PLAN GENERAL DE ORDENACIÓN

S A N T A C R U Z D E T E N E R I F E

TOMO II.1

SUBSANACIONES E INFORMES

SSU 4.1 - SECTOR HOYA FRÍA

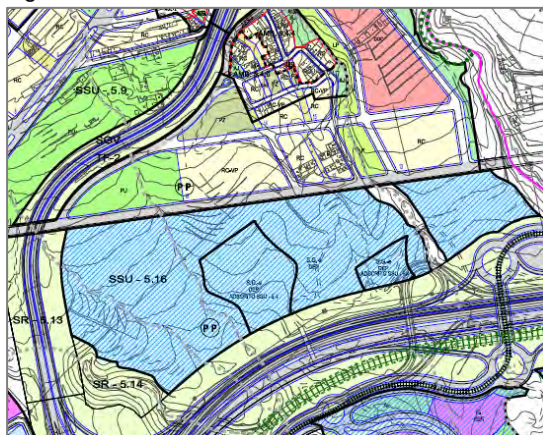
Las siguientes fichas muestran, para aquellos sectores donde pudiera haber controversia, la imagen del plano de hábitat original y del corregido así como del plano de ordenación pormenorizada. Se señalan con flechas los rodales no incluidos en espacios libres de protección y que, por tanto, será necesario retirar antes del inicio de las obras de urbanización y edificación tal y como ya contempla la Memoria Ambiental del Plan dentro de sus medidas correctoras generales y/o específicas para cada sector. Las tablas que acompañan las imágenes aportan los datos cuantitativos de la superficie del hábitat dentro del sector en relación a su extensión en el municipio, y el porcentaje de esa superficie que se verá afectado por la urbanización y su magnitud o significado en relación al total municipal.

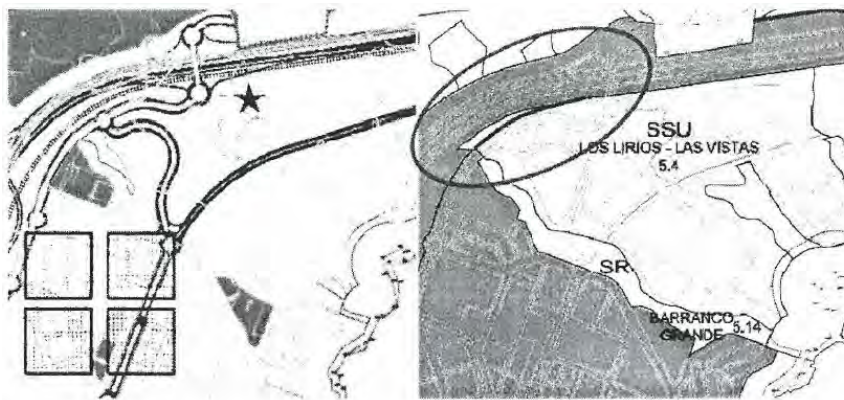
Otro caso es el del tramo del Tren del Sur junto a la curva de la TF-1 cercana a Añaza, que se muestra también a continuación en los planos "Síntesis del modelo de ordenación estructural" y "Clasificación del suelo y categorías":

Una franja de suelo ocupado por el Tren del Sur que se muestra dentro del círculo rojo y está dentro del Sector de Suelo Urbanizable (SS U) "Los Lirios-Las Vistas 5.4". Se plantea aquí de nuevo la necesidad de asegurar que la clasificación del suelo ocupado por el Tren del Sur no condiciona destinarlo a tal fin. Si no es posible incluir esa pequeña zona en el SGV TF-1 (según lo que propone la línea azul), lo cual es deseable, se entiende que, al menos, se asegure que para dicha parcela la ficha urbanística contempla la cesión de dicho suelo para infraestructuras, en este caso para el Tren del Sur.

En el plano de OE-2 Clasificación del Suelo y Categorías se redelimita la categoría de Protección de Infraestructura del Suelo Rústico situado en la zona costera de la Refinería y del Polígono Costa Sur, para que el trazado del Tren quede integrado en ella.

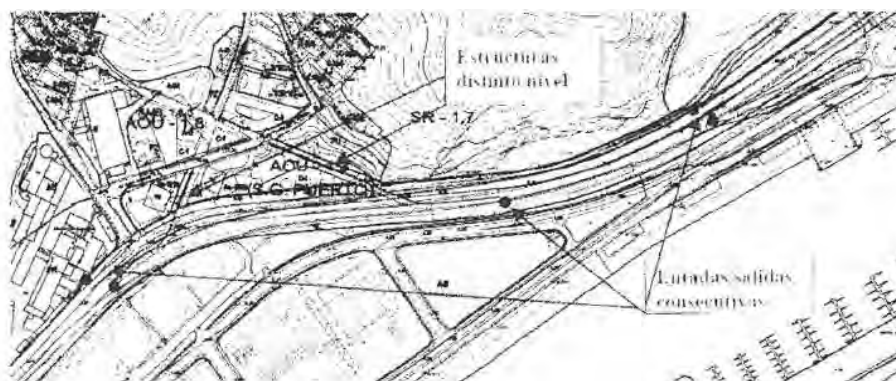
a3. El acceso a Cueva Bermeja se resuelve a distinto nivel. Para poder evaluar la viabilidad de este enlace se deberá tener en consideración lo siguiente:

- a) Se deberá aportar perfil longitudinal de las estructuras a distinto nivel para poder verificar el cumplimiento de los gálibos y pendientes máximas admisibles de acuerdo a la Instrucción de Carreteras 3.1. I.C.

En el plano OP-1 de Alineaciones, Rasantes y Zonas de Edificación se detallan las rasantes que justifican el cumplimiento de los gálibos y pendientes máximas admisibles.

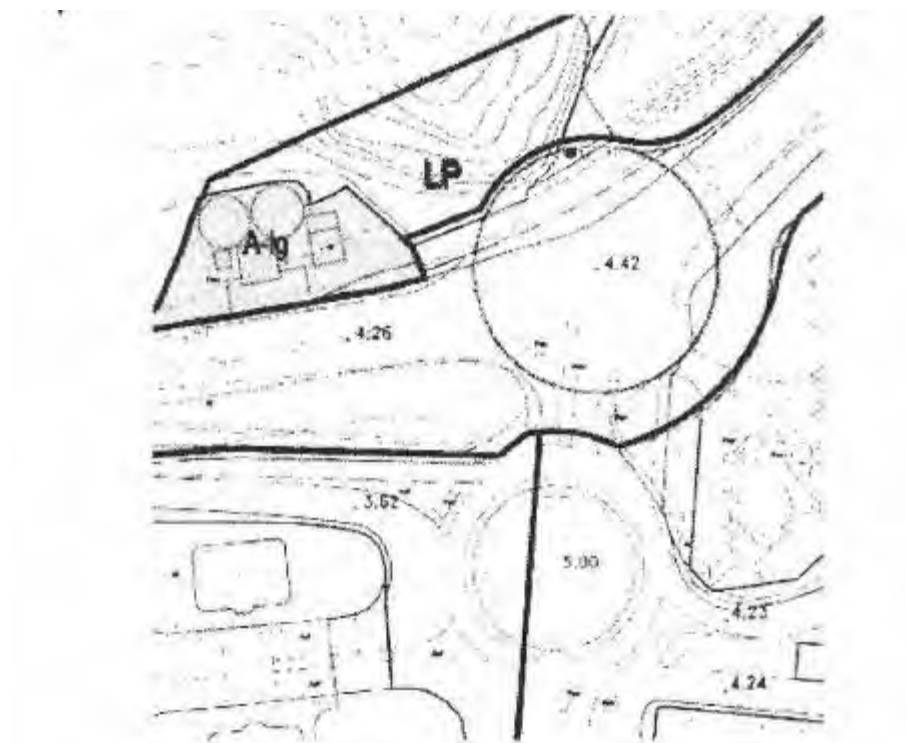
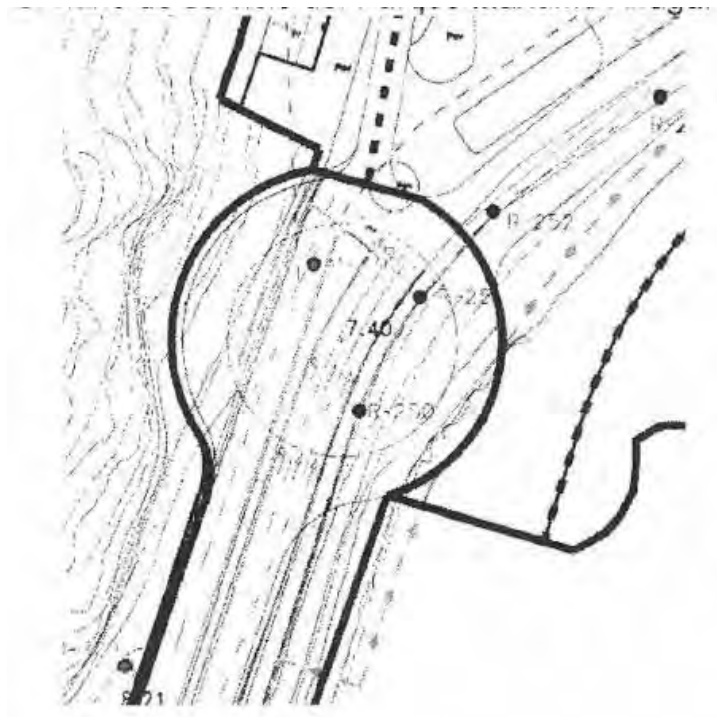
Por tanto, se deberá rediseñar la intersección, bien alejando ambas glorietas (desplazando la de la TF11 hacia el noroeste) o convertir la dos rotondas en una única glorieta elíptica.

En cualquiera de los casos, el silo de cemento no podrá acceder a tal rotonda, tal y como se refleja en los planos del Documento.

Se opta por eliminar la glorieta del tronco de la Autovía, manteniéndose el funcionamiento actual del enlace.

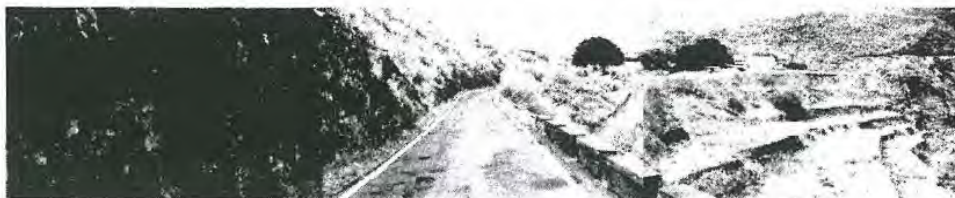
No se ha estudiado mediante el correspondiente estudio de tráfico la idoneidad de esta ubicación (polos a unir, características del corredor que une los mismos, tipos de vehículos, movimientos a realizar ...).

No obstante, la carretera TF 12 en el tramo considerado no tiene las características geométricas (se aporta imagen) para permitir la ubicación de los citados equipamientos.

Por motivos ajenos a este informe el uso de equipamiento previsto en esta zona ha sido eliminado y su situación urbanística pasa a ser Suelo Rústico en la categoría de protección agraria.

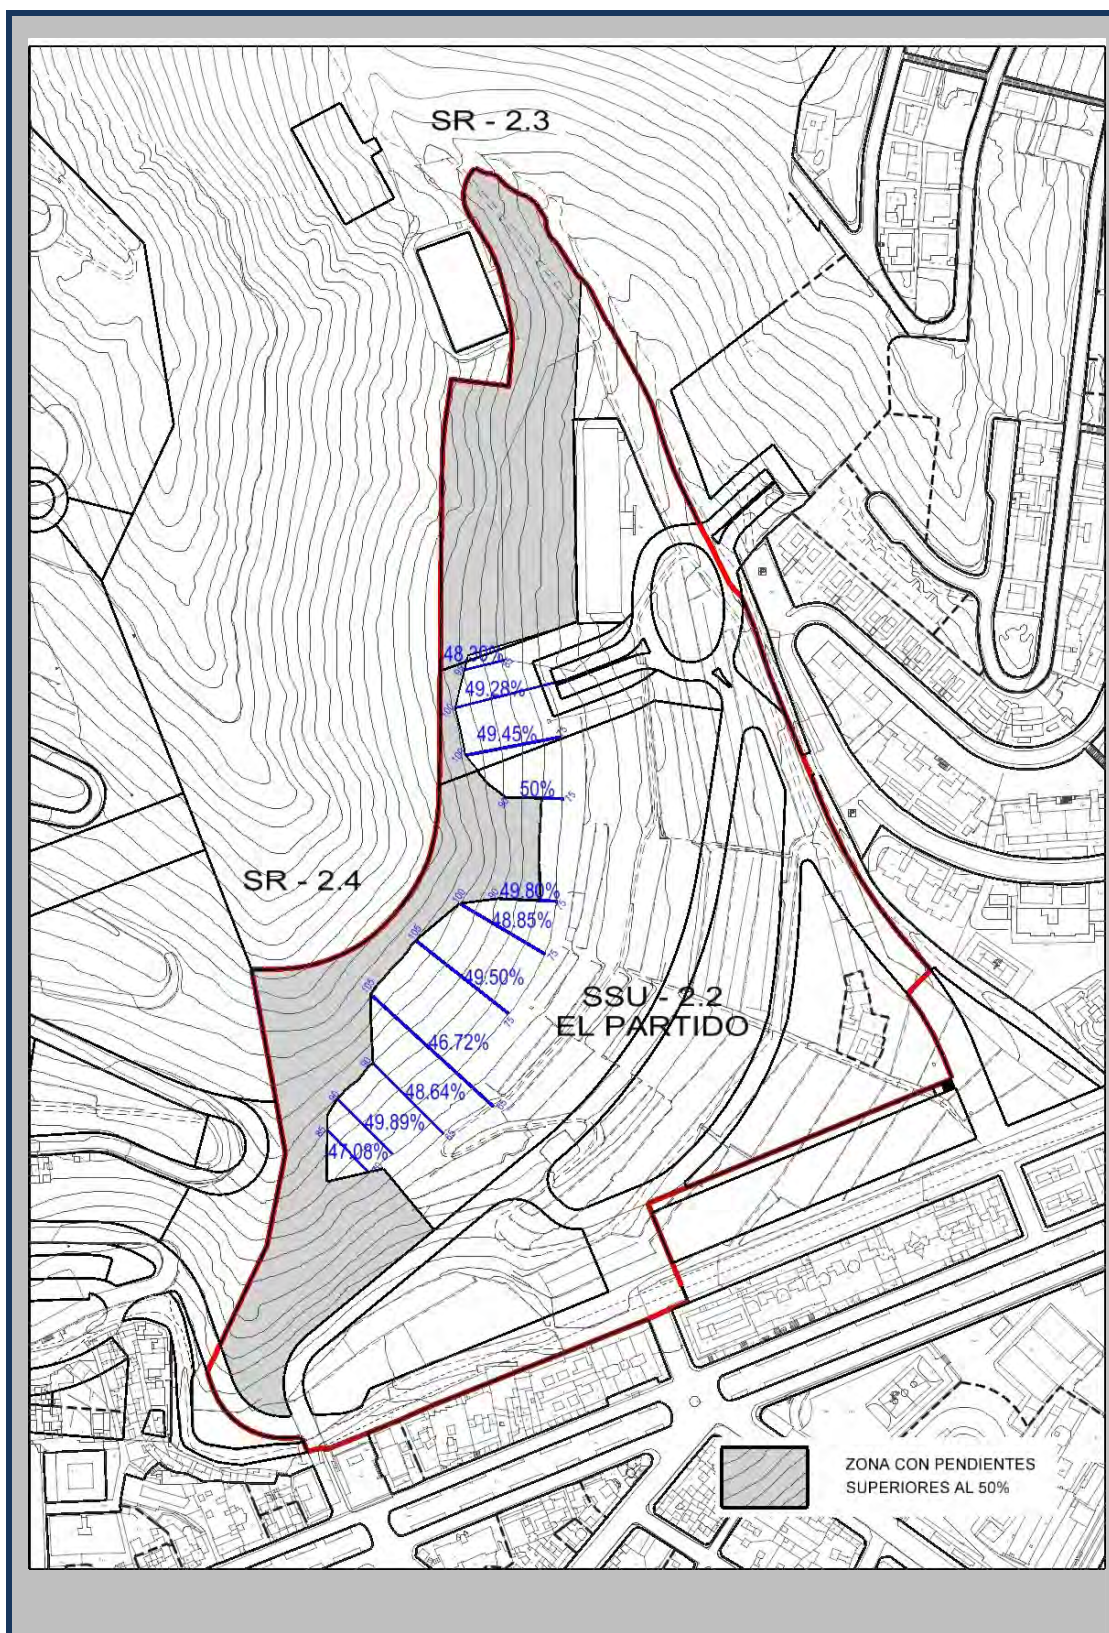
El sector presenta en parte de su suelo pendientes superiores al 50%. En la Adaptación Básica se trata de un sector de régimen transitorio, al cual no le es de aplicación esta directriz de las DOG.

Dado que, a raíz de esta nueva consideración, sí le es de aplicación, se adjunta plano indicativo de las zonas con pendientes superiores al 50%, que no deben

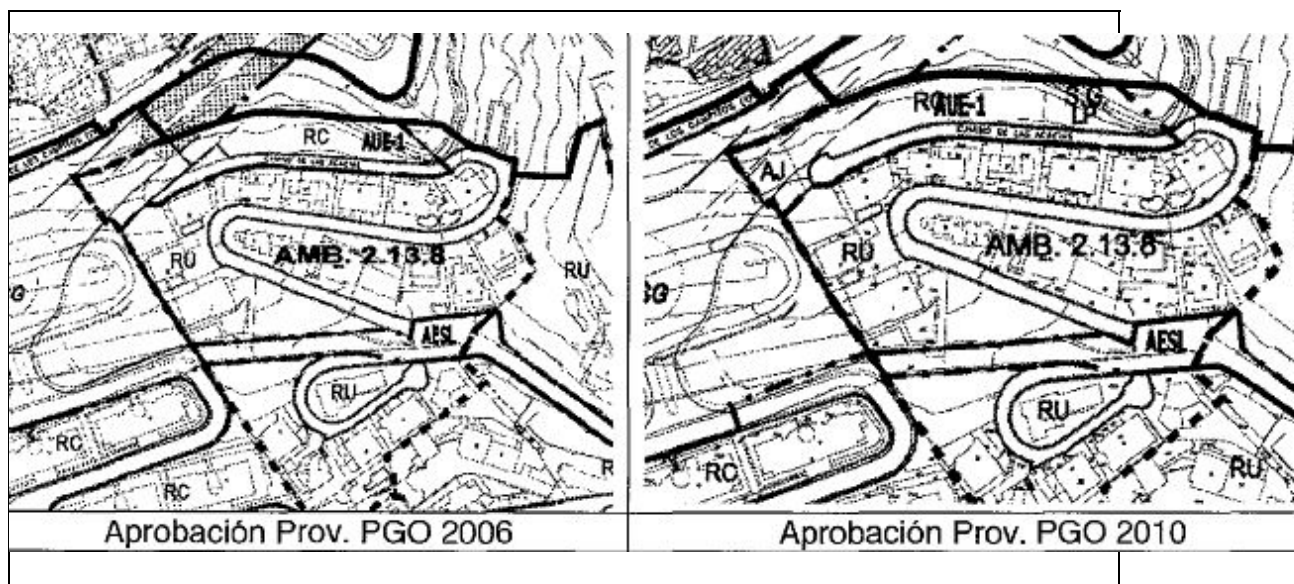
La AUE-1 presenta pendientes acusadas, por lo que debe excluirse de su ámbito aquellos terrenos con pendiente superior al 50%.

No se justifica el cumplimiento. Dado que no tiene condiciones de suelo urbano (art. 50 del TxRf), se debe clasificar como rústico.

Se procede a eliminar la AUE-1 de dicho ámbito, puesto que presenta pendientes superiores al 50%, categorizando el suelo como Suelo Rústico de Protección Natural (SRPN).

16.3.2.1.-Ámbito 3.3.1. Tío Pino

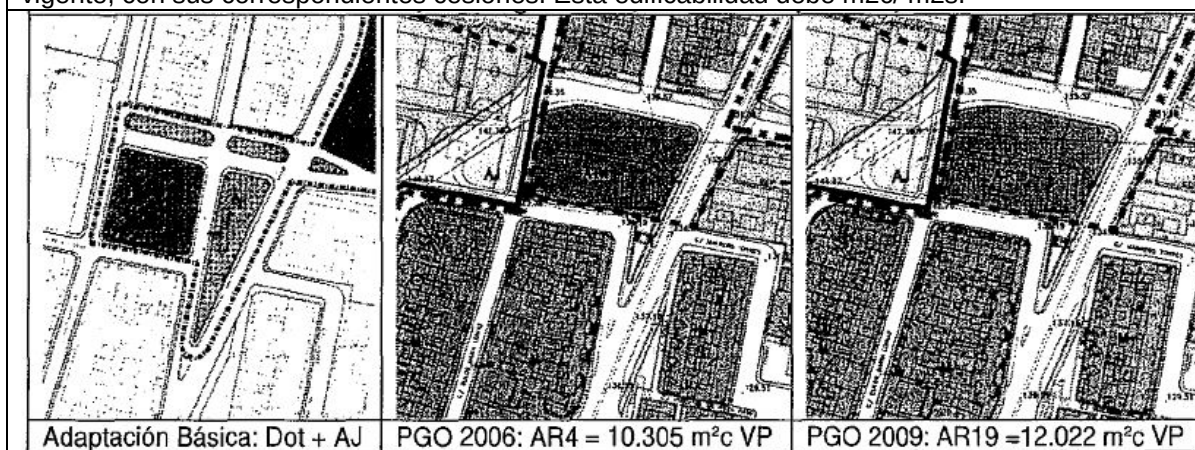
La tipología prevista en la AUE-1 (CELGAN) resulta contraria a la morfología de la zona donde se ubica, generando un apantallamiento de 90 metros de fachada por 18 plantas de altura. Para evitar dicho efecto, se deberá reordenar la AUE y completar la ficha con la exigencia de un Estudio de Detalle que abarque toda la manzana y que prevea la adecuación de la edificación con el entorno.

- En la AUE-1 (CELGÁN) se ha detectado un error en el cálculo de la edificabilidad que se arrastra del Documento de Aprobación Inicial ($6.003 \text{ m}^2 \times 1,5 = 9.006 \text{ m}^2$, y no 12.606 m^2 tal y como aparece en la ficha). El incremento de edificabilidad debe ser proporcional a la dotación conforme a los criterios expresados en el epígrafe 14.1. del presente informe.
- Se mantiene la necesidad de adecuación tipológica al entorno, ya que persiste el efecto de apantallamiento por la longitud de fachada que se permite.
- En la ficha de tipología no debe ir la remisión a Estudio de Detalle sino en la correspondiente a la AUE. También debe matizarse que la medición de la altura planteadas en la ficha de la tipología, no pueden ser una excepción.
